Mål nr M 5529-20

Ang ansökan om tillstånd enligt 11 kap. miljöbalken för bortledning av grundvatten i skadeförebyggande syfte inom fastigheten Kastellegården 1:52, Kungälv kommun

BEMÖTANDE FÖRELÄGGANDE

Sparrås idrottshall tillstånd grundvatten – svar på kompletteringskrav

Figur 1. Tidsserie som visar flödet i vattendraget på nedströms sida skolan vid simulerad 100-årshändelse.

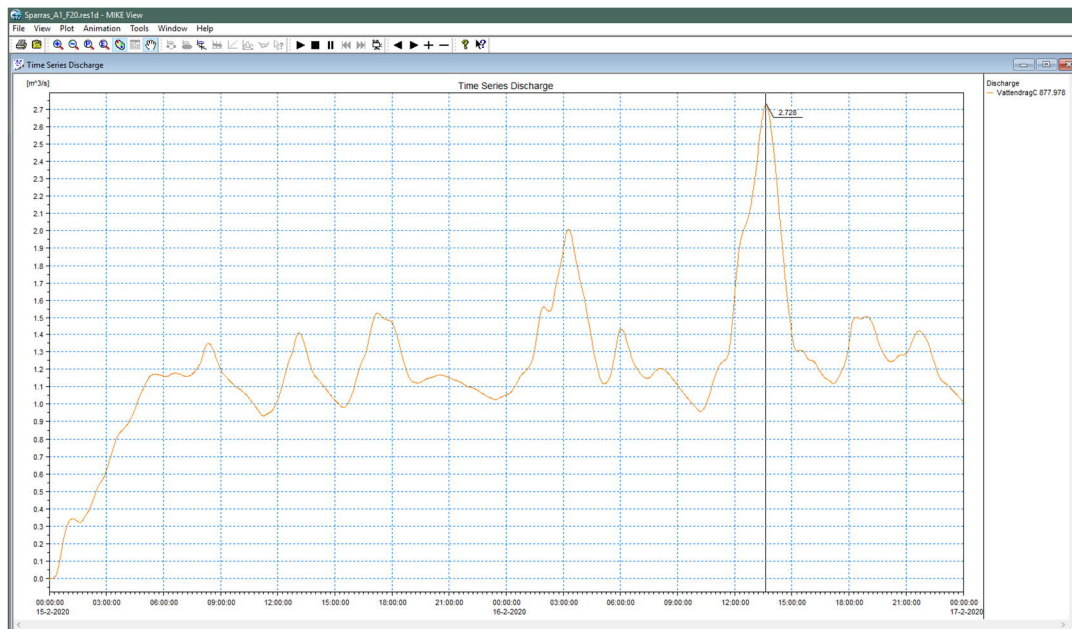
Den sjätte frågan lyder: *En beskrivning bör ske av bedömda skillnader i vattendragets naturliga flöde och nivåvariationerna relaterat vad som blir följden av ansökta åtgärder och om det föreligger någon risk för exempelvis ökad erosion, stabilitetsproblem eller översvämning nedströms. Redogör även för eventuella behov av skyddsåtgärder.*

Det flöde som tillkommer till vattendraget genom pumpning av grundvatten är lågt. Pumpningen producerar ett tillflöde av grundvatten om 1 l/s och maximalt om 10 l/s av grundvatten och regnvatten kombinerat. Detta tillkommande flöde utgör en mycket liten andel av till exempel beräknat ettårsflöde som motsvarar ca 300 l/s. Det grundvatten som pumpas tillkommer till vattendraget i den kulvert som går under skolan.

Även om ett extra flöde tillrinner denna kulvert påverkar detta tillskott normalt inte översvämningens risk uppströms, då vatten som däms uppströms om kulverten kan avledas ytligt till det "skyfallsdike" som finns väster om skolan innan vattennivån stiger till exempel till de bostadshus som finns uppströms om skolan. Detta skyfallsdike har en mycket hög

Nedströms om skolan är konsekvensen även vid flöden med extremt hög återkomsttid obefintlig, då den mark som ligger kring vattendraget är högt belägen där bebyggelse och fastigheter med känsliga ekonomiska värden finns. Den största konsekvens som inträffar vid extrema flöden bedöms vara att de tillfartsvägar som går över vattendraget översvämmas. Tillflödet från grundvattenpumpningen har en helt försumbar påverkan på dessa flöden och vattennivåer då det är synnerligen litet i jämförelse med det flöde som rinner i vattendraget i övrigt. Vid 100-årsflöde är maxflöde beräknat till ca 2 700 l/s på nedströms sida om skolan, vilket betyder att pumpningen motsvarar ca 0,04 – 0,4 procent av totalflödet som mest.
